Załącznik do SIWZ 12a
 - rysunki zamienne i uzupełniające
 części ogólnobudowlana

OBIEKT:	DOM LUDOWY		
ADRES OBIEKTU:	ZAWADA, GMINA TOMASZÓW MAZ.		
TEMAT:	ROZBUDOWA Z PRZEBUDOWĄ CZĘŚCI ISTNIEJĄCEJ		
TREŚĆ:	WYKAZ OKIEN		
PROJEKTANT:	mgr inż. arch. SŁAWOMIR SĘKOWSKI upr. nr. 189/94/WŁ w spec. architekt.		
SPRAWDZAJĄCY:	mgr inż. arch. TERESA ZIELIŃSKA - SAŁASIŃSKA upr. nr. 303/76 w spec. architekt.		
STADIUM: P.B.	SKALA: 1 : 25	DATA: 01. 2012	NR. RYS. 12

Aksonometria budynku dot. Rozbudowy Domu Ludowego wraz z przebudową części istniejącej
o łącznej kubaturze 4.551 m³ w miejscowości Zawada, Gmina Tomaszów Mazowiecki.

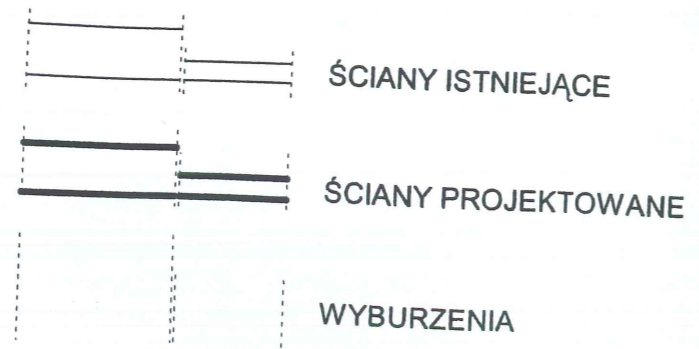
*klone 90x210
złoto bezpieczne,
k lub aluminiowe,
rozskowo*

Brama garażowa segmentowa

DOCIEPLENIE STYROPIAN GR. 12 CM

*Zmiany naniesione kolorem czerwonym
należy traktować jako nieistotne
odstępstwo od projektu.*

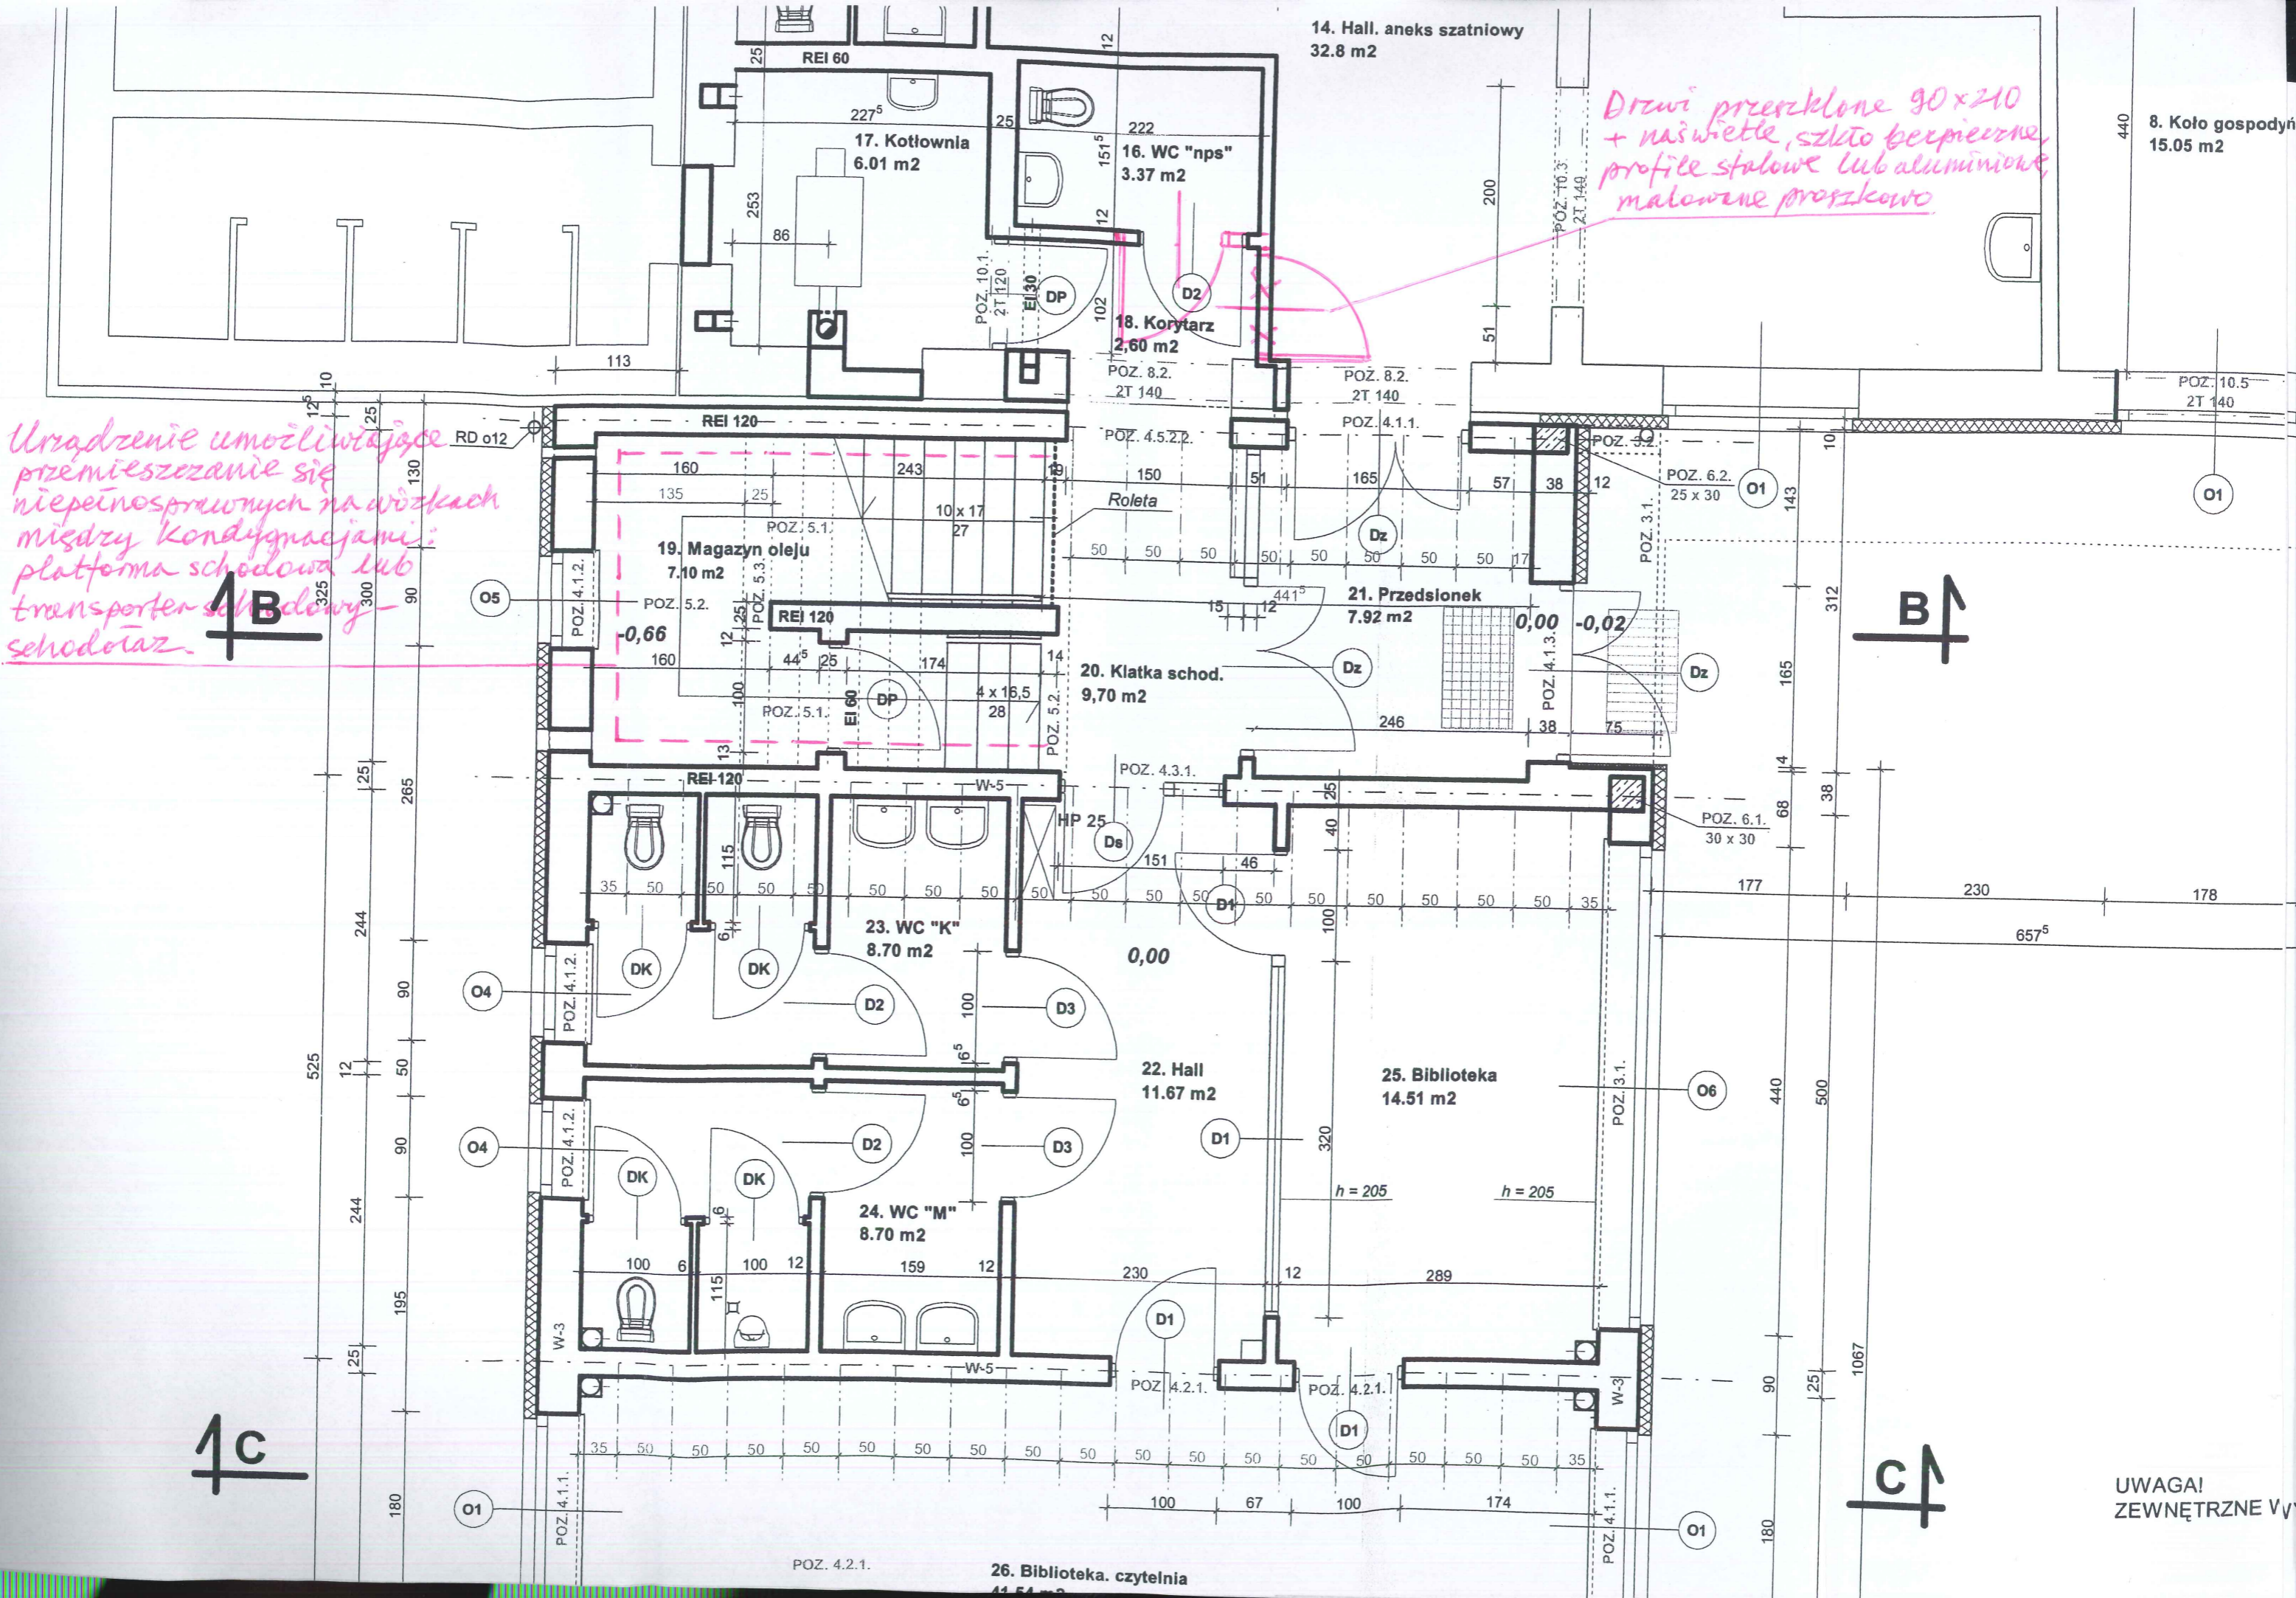
Urządzenie umożliwiające przemieszczanie się niepełnosprawnych na wózkach między kondygnacjami: platforma schodowa lub transporter schodowy - schodołaz.

Drzwi przeszkłone 90x210 + naswietle, szkło bezpieczne, profile stalowe lub aluminiowe, malowane proszkowo.

UWAGA!
ZEWNETRZNE VV
